МИНИСТЕРСТВО ТРАНСПОРТНОГО СТРОИТЕЛЬСТВА СССР
ГЛАВТРАНСПРОЕКТ
ГИПРотранссигнализация
январь 1973 г. Шифр "ЭЦМ" № 1247/748 Составил Ландова

УКАЗАНИЯ

по проектированию устройств автоматики, телемеханики и связи
на железнодорожном транспорте

изменения в схемах альбома ЭЦ-3 типовых решений

Рис. 1 (см. лист 17)

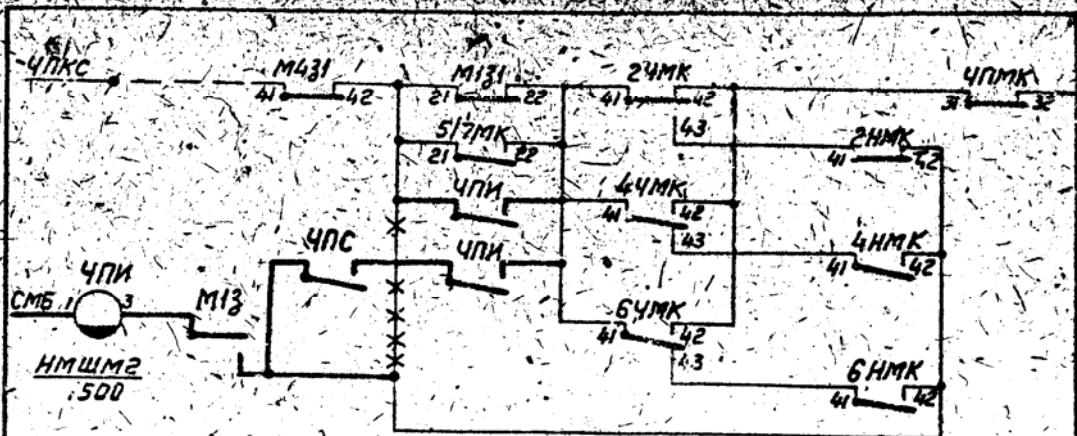
1. Для исключения перекрытия входного или маневрового светофора при потере контроля стрелки в установленном невраждебном маршруте приема или маневров в противоположной горловине станции на каждую горловину или группу взаимовраждебных маршрутов следует установить исключающее реле типа НМШ2-1500, фронтовым контактом которого в схемах контрольно-сигнальных реле шунтируется контакт замыкающего реле противоположной горловины до момента использования или отмены любого из заданных маршрутов.

Схема включения исключающего реле и изменения в схемах контрольно-сигнальных реле /применительно к листам 17, 18, 28 и 29 альбома ЭЦ-3/ приведены в приложении /рис. 1, 2, 3 и 4/.

Рис. 4 (см. лист 29).

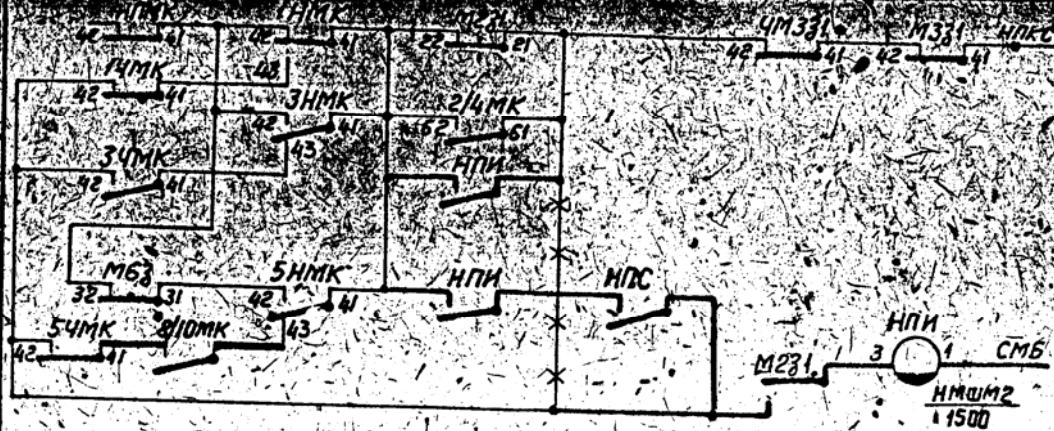
Контакт реле 8/10 МК в схеме НИКС /рис. 4/ необходим для исключения задания нечетного маршрута приема на 1 или 3 путь при установлении на эти пути маневровом маршруте по светофору М2.

Рис. 5 (см. лист 19)

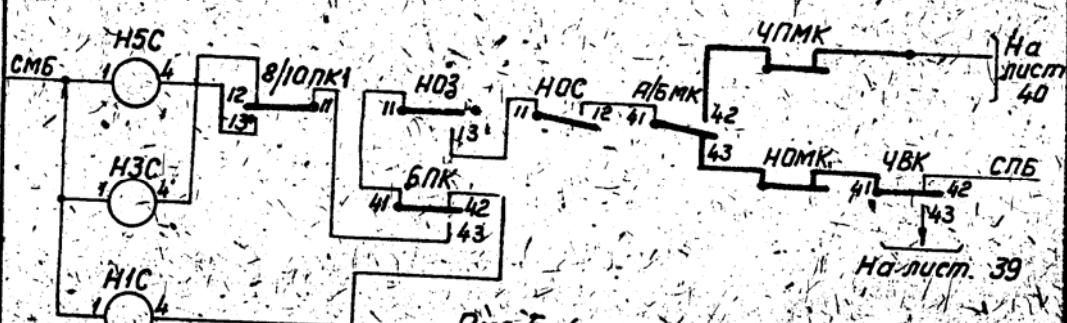
2. Подключение сигнальных реле выходных светофоров /листы 19 и 27/ выбирается положением стрелок; например, фронтовым контактом реле 8/10 МК подключается реле НЭС, а тыловым контактом реле 8/10 ЦК - НС. Это приводит к тому, что при потере контроля положения стрелки открытый выходной светофор НЭС перекрывается и на время замедления общего сигнального реле НОС /ЧОС/ открывается светофор НС.

Для устранения этого недостатка в цепь сигнальных реле выходных светофоров следует включить фронтовые контакты общих маршрутно-контрольных реле /аналогично схемам сигнальных реле маневровых светофоров/. Необходимые изменения в схемах альбома показаны в приложении на рис. 5 и 6.

Рис. 7 (см. лист 24)

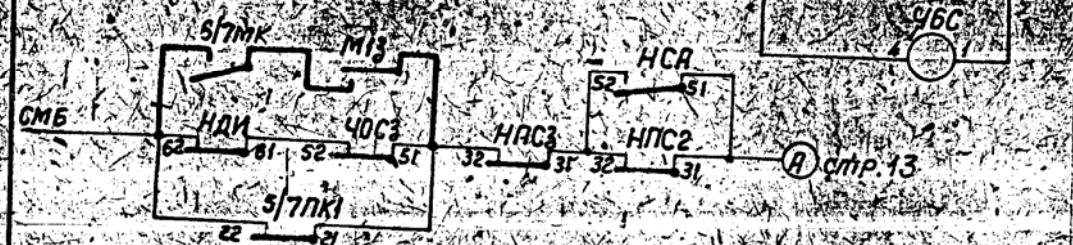
3. Для исключения замыкания стрелок №№ 13 и 15 в маршруте по светофору М1 до светофора М3 в схемах управления стрелками 13 и 15 /лист 24/, вносятся изменения, приведенные на рис. 7 приложения.

Пояснение: аналогичные дополнения выполняются для стрелки 15 (показана утолщенной линией)

Рис. 8 (см. листы 14, 31).

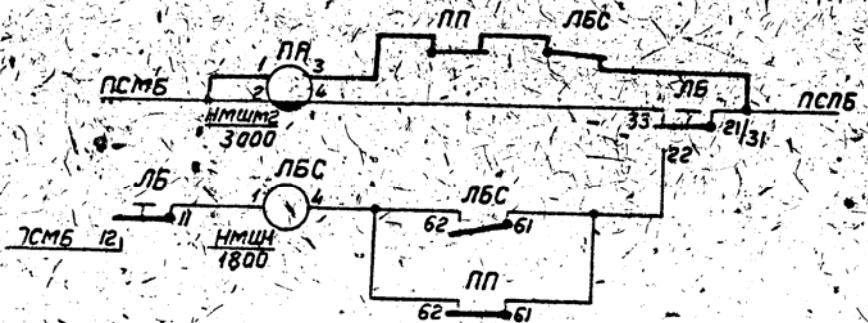
4. Для более четкой работы схемы включения пригласительного огня /листы 14 и 31/ ее следует привести в соответствие со схемой приложения рис. 8.
